浜岡 3 号炉－IASCC－3

タイトル	上部格子板（グリッドプレートを含む）について，過去の損傷事例と原因について
説明	<p>海外プラントでの損傷事例として，米国のオイスタークリーク発電所（BWR/2），ナインマイルポイント発電所 1 号機（BWR/2）にて，上部格子板の格子ビームにき裂が確認されている。原因は，中性子照射量が多い上部格子板ビーム（SUS304 材）にて照射誘起型応力腐食割れ（IASCC）が発生したと推定されている。</p> <p>なお，平成 26 年度において，上部格子板のグリッドプレートの中央部，中間部，最外周部の目視点検の結果，異常は認められていない（浜岡 3 号炉－IASCC－7 参照）。</p> <p style="text-align: right;">以 上</p>

浜岡3号炉—コンクリート鉄骨—11 Rev.1

タイトル	膨張率の測定時期，方法，位置及び結果について																													
説明	<p>1. 建設後のコア供試体を用いた膨張率試験</p> <p>膨張率の測定について，測定時期，測定方法，測定位置及び測定結果は以下のとおりです。</p> <p>1. 1 測定時期及び測定位置</p> <p>膨張率の測定時期及び膨張率の測定に用いるコア供試体の採取位置を表 11-1 に，コア供試体の採取位置の詳細を添付資料 11-1 に示します。</p> <p>なお，構築物についてはコア供試体採取による評価対象構造物への影響を及ぼさない観点から，同等の材料・環境条件にある安全重要度の低い設備，又は既に供用を終了している設備を対象に調査を実施しています。</p> <p style="text-align: center;">表 11-1 膨張率の測定時期とコア供試体採取位置</p>

図 測定位置及び測定結果 (原子炉格納容器 FL16315)

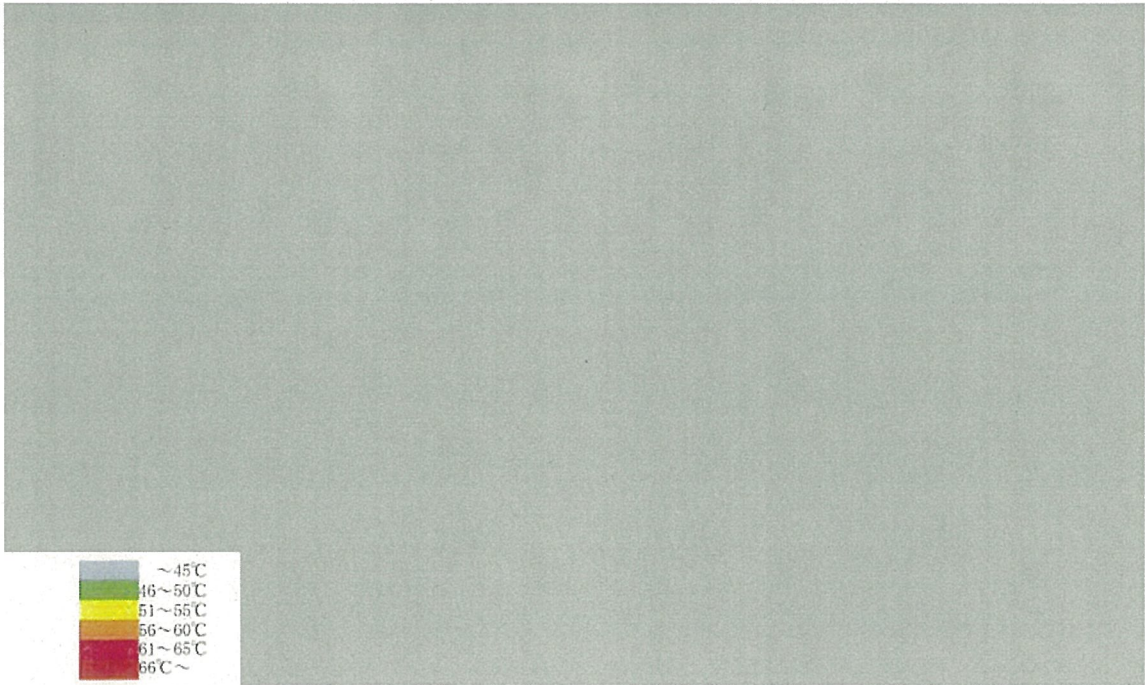
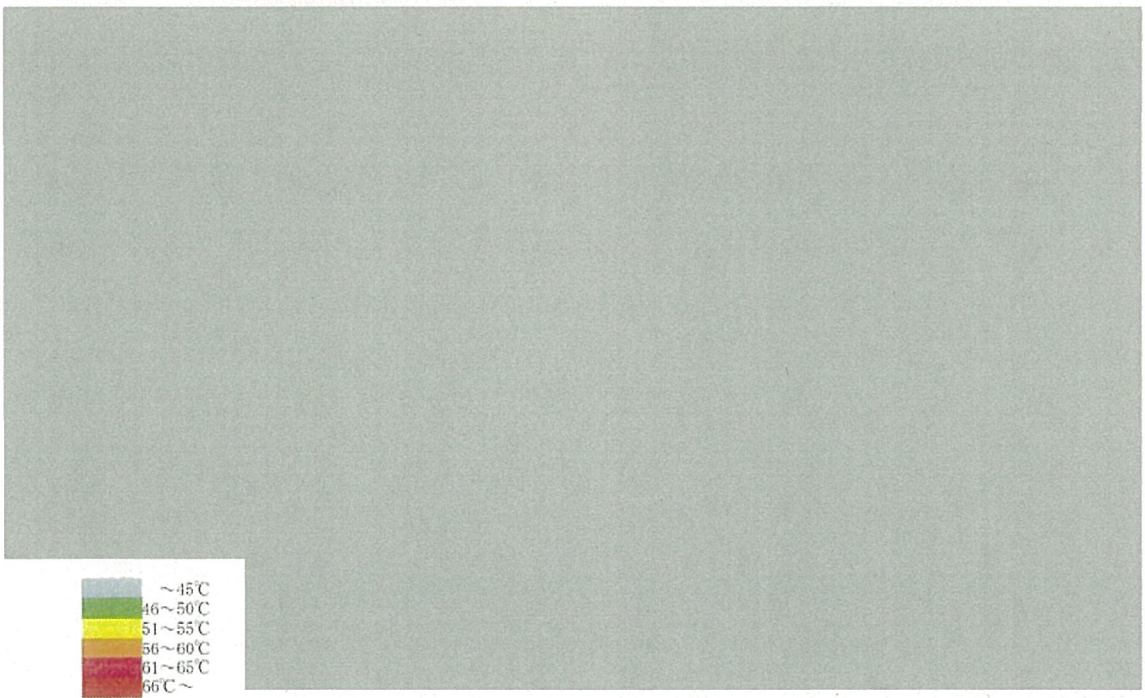
タイトル	通常運転時における一次しゃへい壁における温度測定の方法，位置及び結果について
説明	<p>第15サイクル通常運転時に実施した一次しゃへい壁における温度測定の方法，位置及び結果は以下のとおりです。</p> <p>1. 測定方法 格納容器内に温度測定器（サーモラベル）を設置し，プラント1サイクル運転期間測定を行いました。</p> <p>2. 測定位置及び測定結果 測定位置及び測定結果を添付資料19-1に示します。一次しゃへい壁の温度は格納容器上部において最大で55℃となり，温度制限値の65℃を下回っています。</p> <p>添付資料19-1 格納容器内ケーブル経年劣化評価に伴う調査業務 報告書 (抜粋)</p> <p style="text-align: right;">以 上</p>

図6-3 浜岡3号炉 原子炉建屋地震計設置位置図

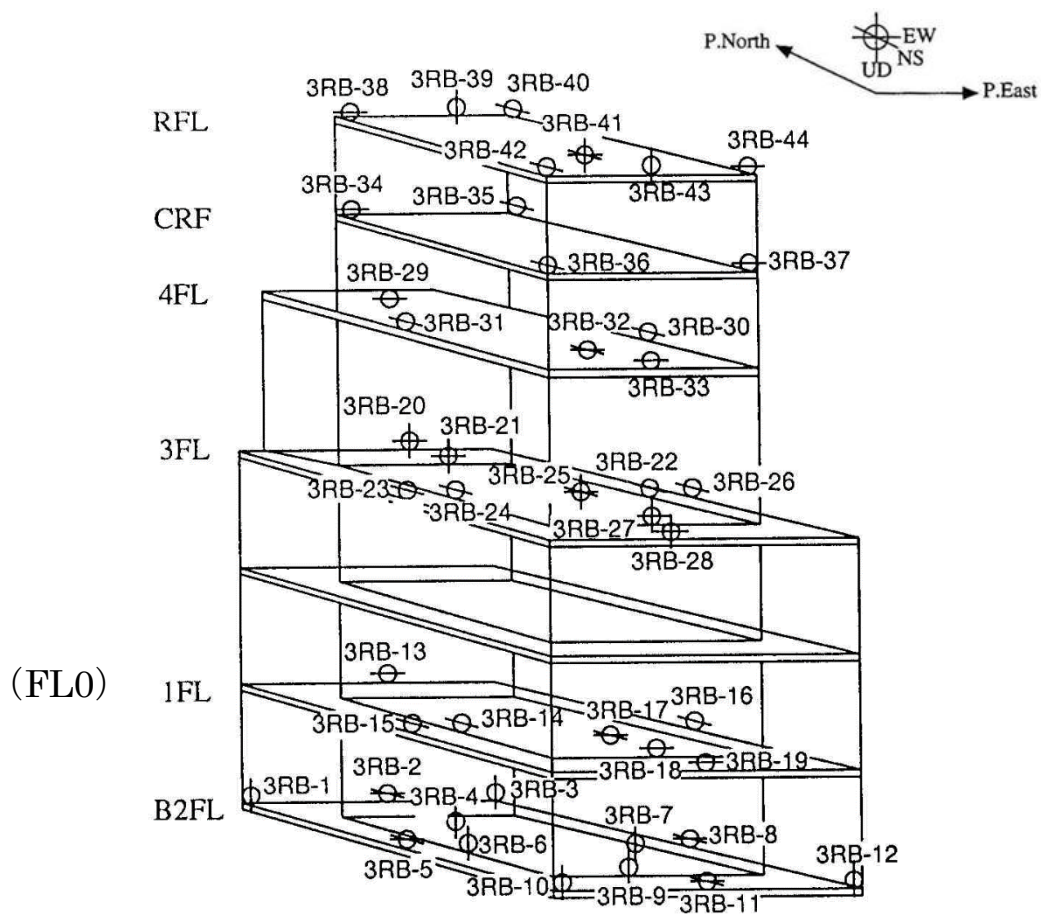
タイトル	駿河湾の地震（平成21年8月11日）による地震動について
説明	<p>駿河湾の地震（平成21年8月11日）の地震動（水平，鉛直）による加速度応答スペクトルと基準地震動（S_s）による加速度応答スペクトルとの比較を図6-1，図6-2に示します。</p> <p>地震観測記録は基準地震動（S_s）を下回る応答となっています。</p> <p>なお，地震観測点については図6-3のとおり配置されております。</p> <p>地震観測記録は基準地震動（S_s）による応答を十分下回っており，地震時に耐震設計上重要な設備が弾性状態にあったことから，設備の健全性が確保されているものと評価しています。^{※1}</p> <p>※1 「2009年8月11日駿河湾の地震」における浜岡原子力発電所3号機の地震観測記録による設備健全性評価結果について（報告）（平成21年8月21日）</p> <p style="text-align: right;">以上</p>
